PROYECTO:
 AMPLIACIÓN CAPTACIÓN Y PRODUCCIÓN SISTEMA DE ACUEDUCTO REGIONAL ARJONA TURBACO

CONTIENE:
 CORTES LONGITUDINALES

TIPO:
 HID
 PLANOS DE PROYECTO:
 ACU. REGIONAL ARJONA TURBACO
 PLANO:
 HID 04 DE HID 18
 00-09

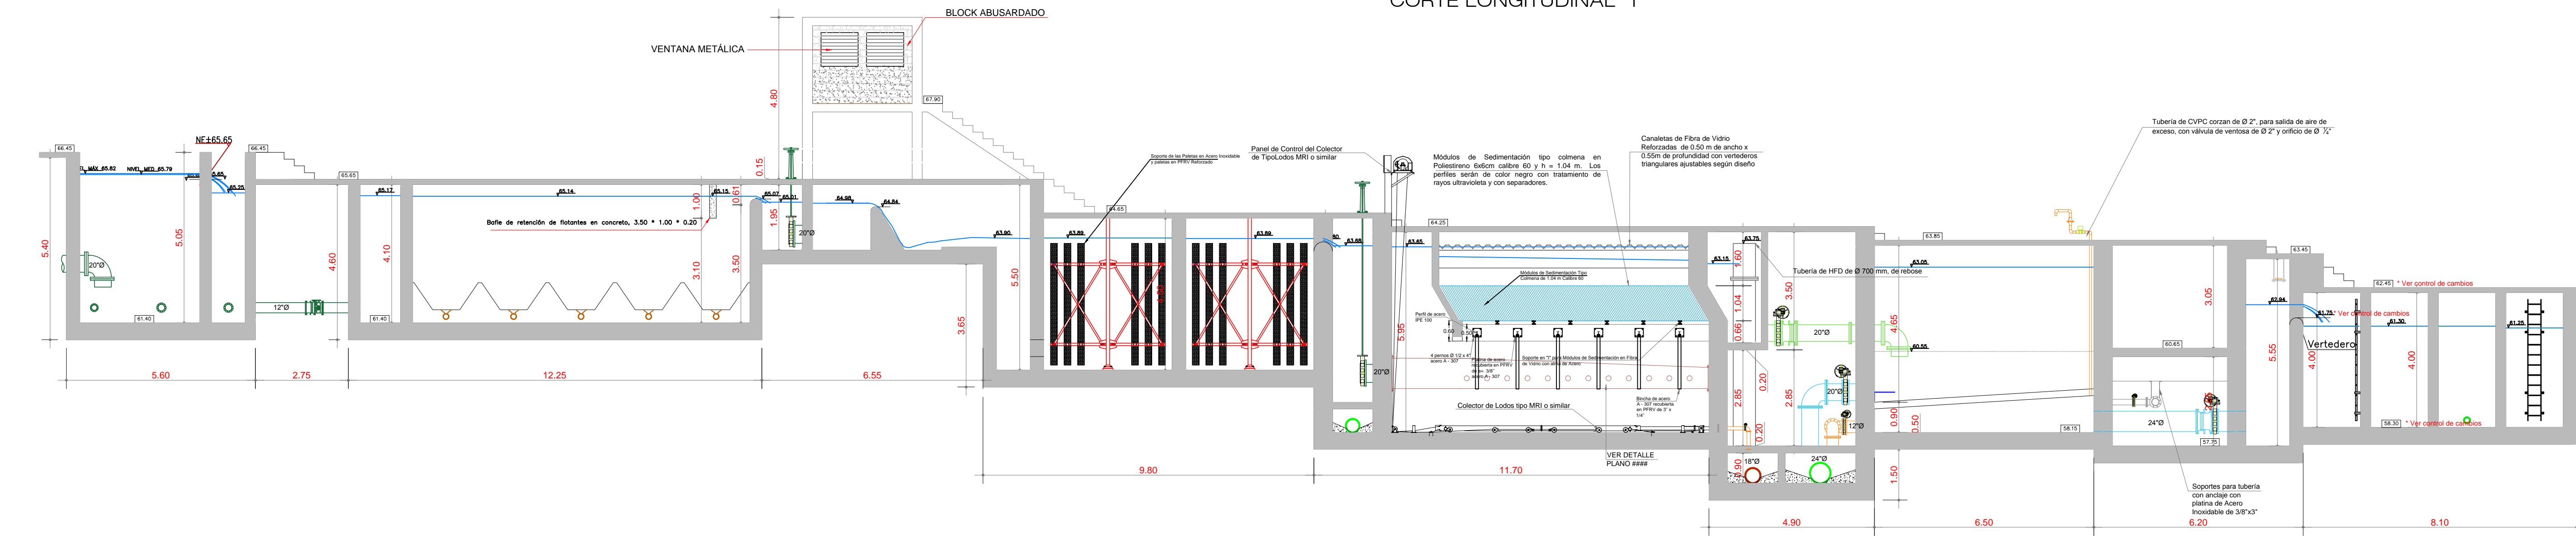
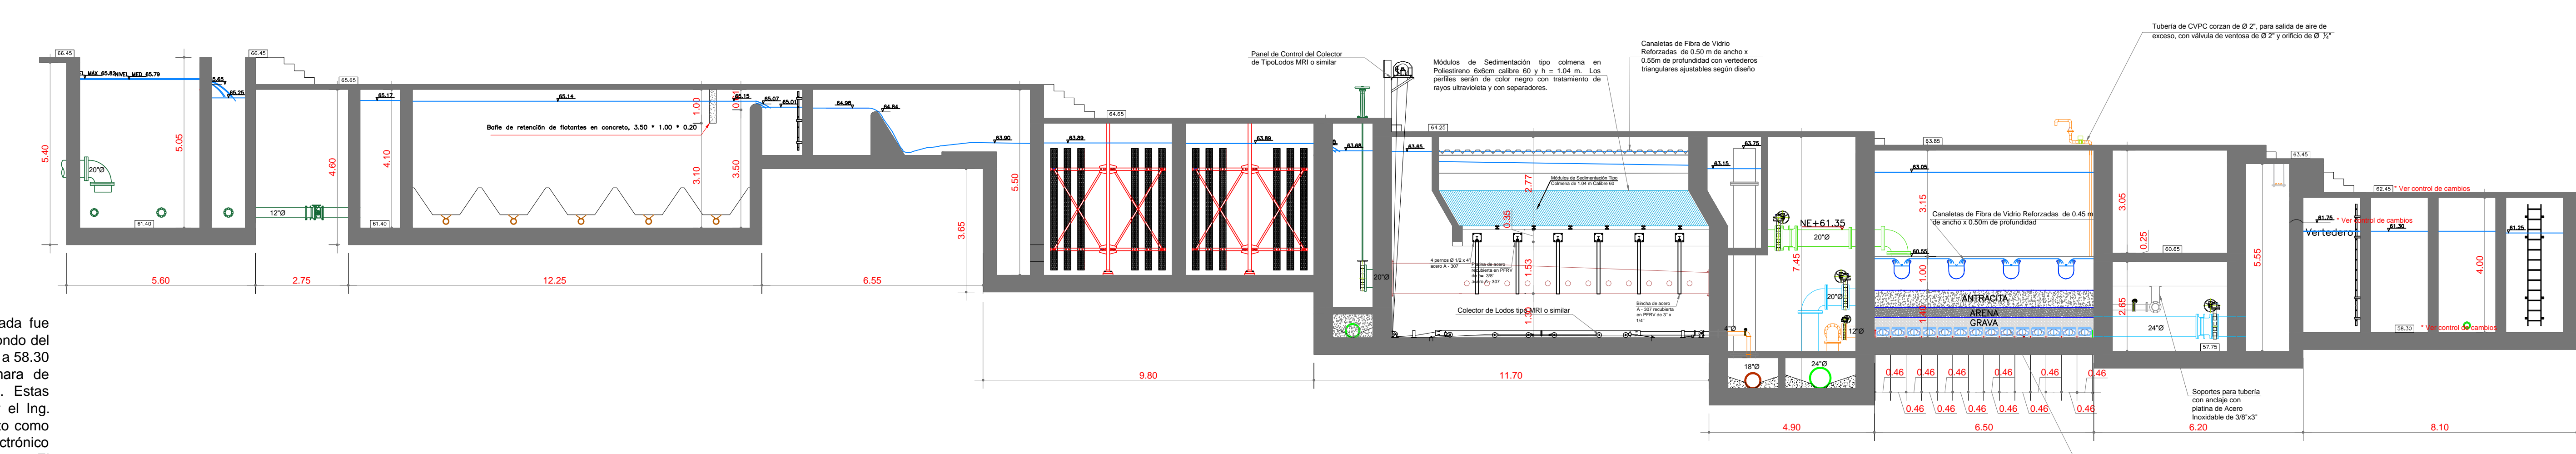
NOTA:
 La cota del vertedero de salida de agua filtrada fue modificada de 61.95m a 61.75 m. La cota del fondo del Tanque de Contacto fue modificada de 58.50 m a 58.30 m. La cota de las pasarelas sobre la Cámara de Contacto fue modificada de 62.65 m a 62.45 m. Estas modificaciones se atribuyen a lo indicado por el Ing. Carlos Solano Fajardo, de acuerdo a lo descrito como recomendación del MVCT mediante correo electrónico del 01 de Diciembre de 2016 a las 7:52 a.m. El Consultor y la Firma HIDROCONSULTORES S.A. no se hacen responsables de las implicaciones que generen estos cambios en el proyecto.
